**"Lokalplan Carlsberg II" med tilhørende tillæg til
kommuneplan 2005, Vurdering af Virkninger på Miljøet samt
Miljøvurdering**

Forslag til justeret placeringer af 3 højhuse på baggrund af den supplerende høring

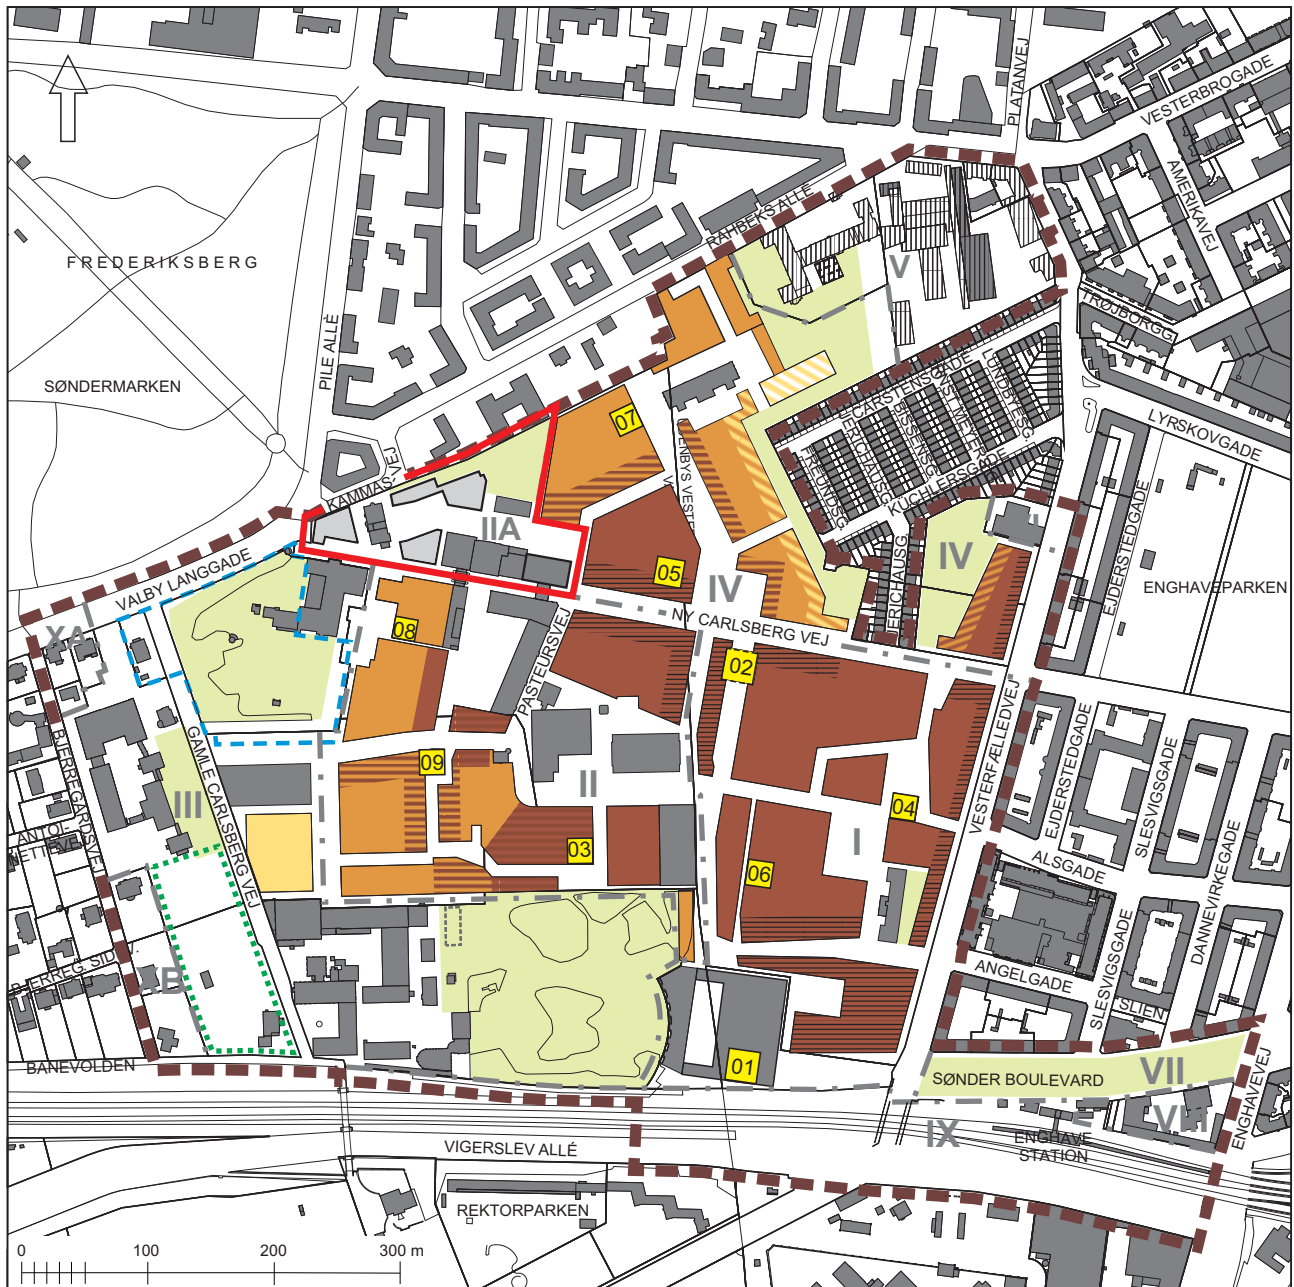
- *Højhus 03 placeres ca. 50 meter længere mod sydvest, end fremlagt ved den supplerende høring.*
- *Højhus 06 placeres ca. 40 meter længere mod nord, end fremlagt ved den supplerende høring.*
- *Højhus 08 trækkes ca. 30 meter væk fra Ny Carlsberg Vej mod sydøst.*
- *Placeringen af højhusene 03, 06 og 08 på lokalplantegning 5A revideres jf. nedenfor.*

Med de foreslåede justeringer af højhus 03, 06 og 08 friholdes sigtelinjen fra Norske Allé for højhuse og der ses en "åben himmel" over Carlsberg.
